DODATEK Č. 2

**„Návštěvnické středisko NPP Hodonínská Důbrava – Dům přírody Hodonínské
Důbravy – rekonstrukce objektu centra ekologické výchovy“**

Návštěvnícké středisko národní přírodní památky Hodonínská Důbrava - " Dům přírody Hodonínské Důbravy"**Z M Ě N O V Ý L I S T**

„Úprava instalačních rozvodů ve 2.NP dřevostavby vložení do střešního pláště“

ŘEZ V-V

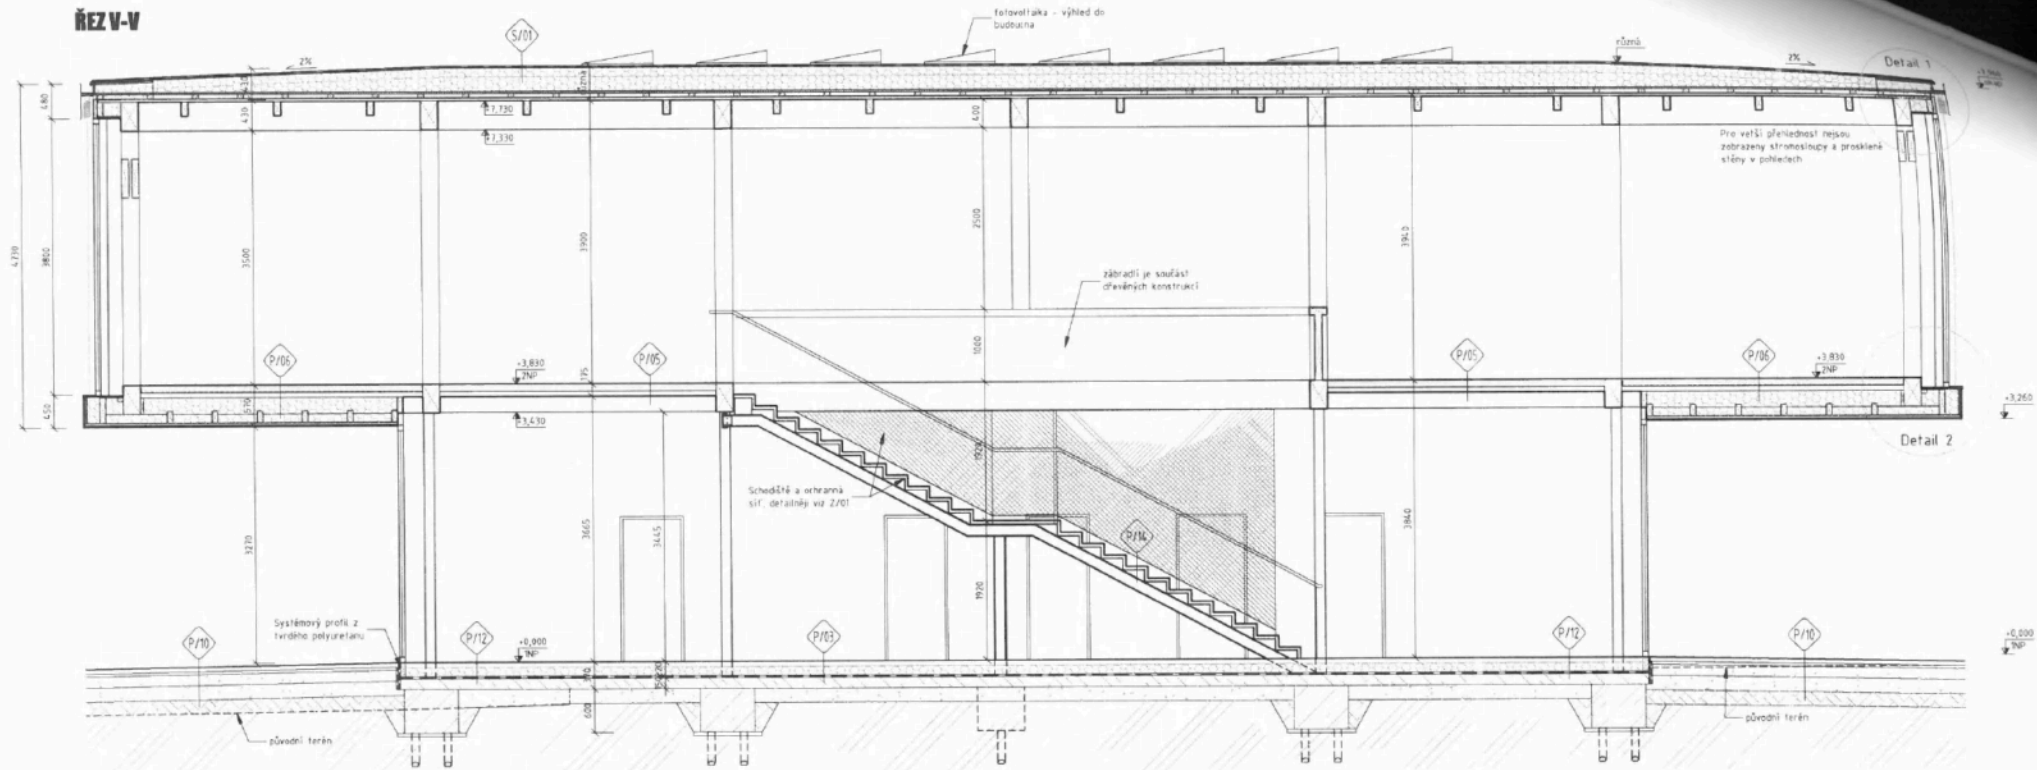
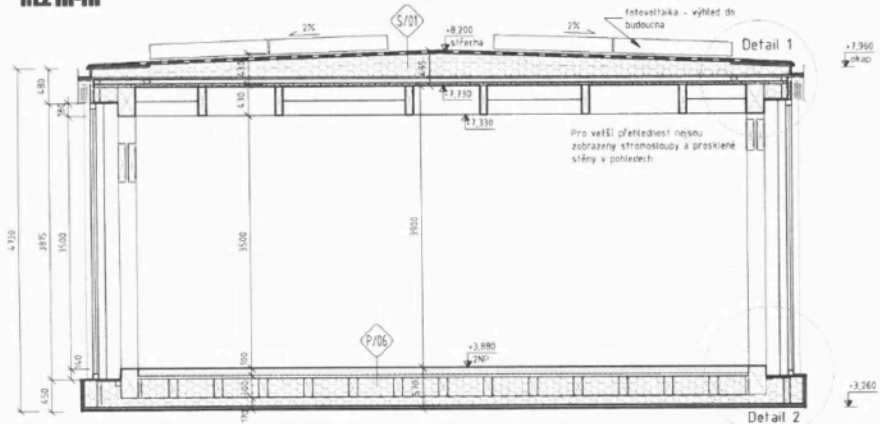
Na základě řešení rozvodů kabelových tras silnoproudu a slaboproudu, včetně tras chlazení ve 2. NP dřevěné nástavby navrhl projektant úpravu rozvodů, které budou vloženy do instalační mezery ve střešním plášti. V instalační mezeře tak vznikne konstrukce, mezi kterou budou vloženy jednotlivé instalační rozvody. Takto vzniklá konstrukce umožní bezproblémové kotvení střešního pláště. Dle požadavku objednatele bude v souvislosti s přípravou pro fotovoltaickou elektrárnu na střeše dřevostavby provedena ve střeše záměna tepelně izolačních desek z polystyrénu s nízkým požadavkem na zatížení tlakem za desky z polystyrénu s vysokým požadavkem na zatížení tlakem.

Technické řešení spočívá v přemístění instalačních rozvodů elektroinstalace a chlazení do střešního pláště. Mezi rozvody vznikne montážní rošt z dřevěných latí 80/60mm s ponechanou vzduchovou mezerou tl. 60mm. Na dřevěný rošt bude následně kotvena dřevostěpková deska OSB tl.22mm, která bude tvořit podklad pro střešní fólii z PVC-P. Změna se provádí na základě zápisů z KD, návrhu úpravy v PD s propočtem a bude zakomponována do dokumentace skutečného provedení DSPS.

GP doporučuje úpravu skladby střešního pláště, spočívající ve vložení instalační vzduchové mezery a zdvojení záklopu. Úprava přinese (mimo technické zjednodušení) hlavně zlepšení estetického dojmu z prostoru expozice, vymístění vedení elektroinstalací z povrchů konstrukcí do této instalační mezery.

[P1] 1 x A4 - Schéma oblastí střechy dle namáhání větrem a návrhem fixace.

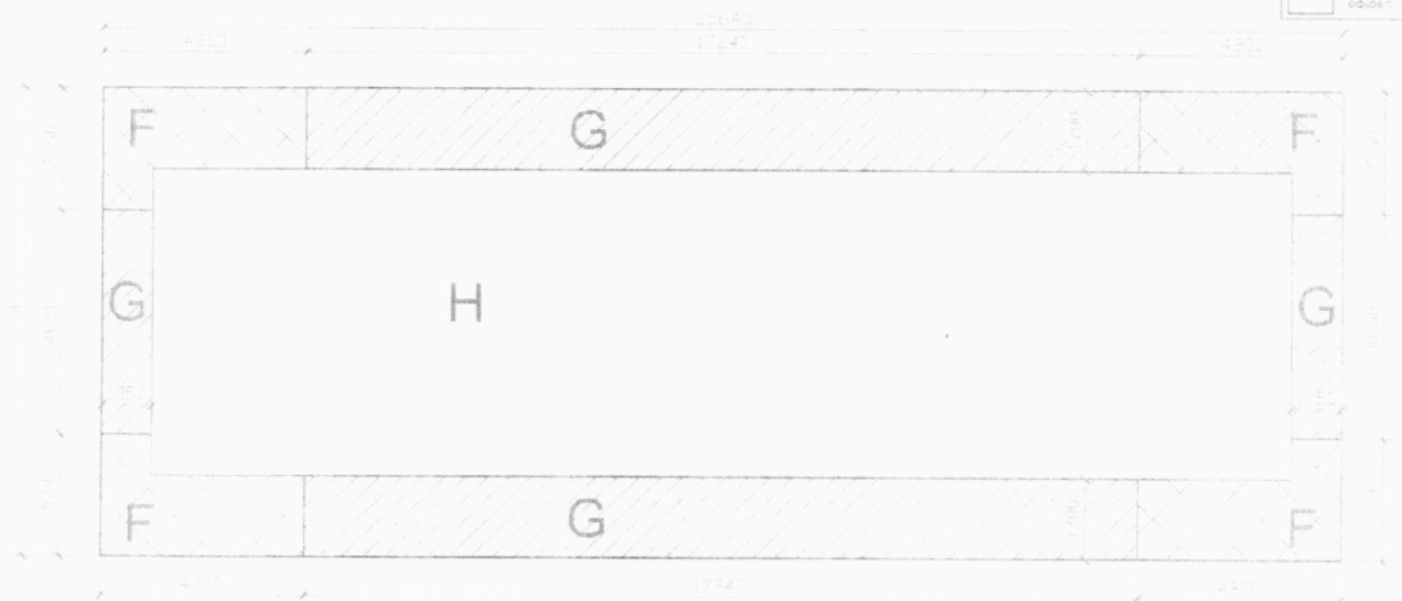
Střecha nad 2.NP							
Sektor	Vnější tlak větru	Počet kotevních prvků	Uvažovaná šíře role	Max. osová vzdálenost řad kotev	Osová vzdálenost kotev v řadě	Plocha sektoru	Přibližný počet kotev hydroizolace v sektoru
	[kN/m ²]	[ks/m ²]	[m]	[m]	[mm]	[m ²]	[ks]
F	-3,29	5,5	1,54	1,43	127	32,13	177
G	-2,63	4,5	1,54	1,43	155	68,39	308
H	-1,58	3,0	1,54	1,43	233	149,47	448
Celkem¹⁾						249,99	932,88

- obvodové liniové kotvení u okrajů střechy, vnitřních atik a nástaveb v kolmém směru na směr pokládky povlakové hydroizolace v rozteči 250 mm;
- kotvení v okolí detailů (vtoků, vstupů, apod.);
- montážní kotvení tepelné izolace v doporučeném počtu min. 2 ks/m².
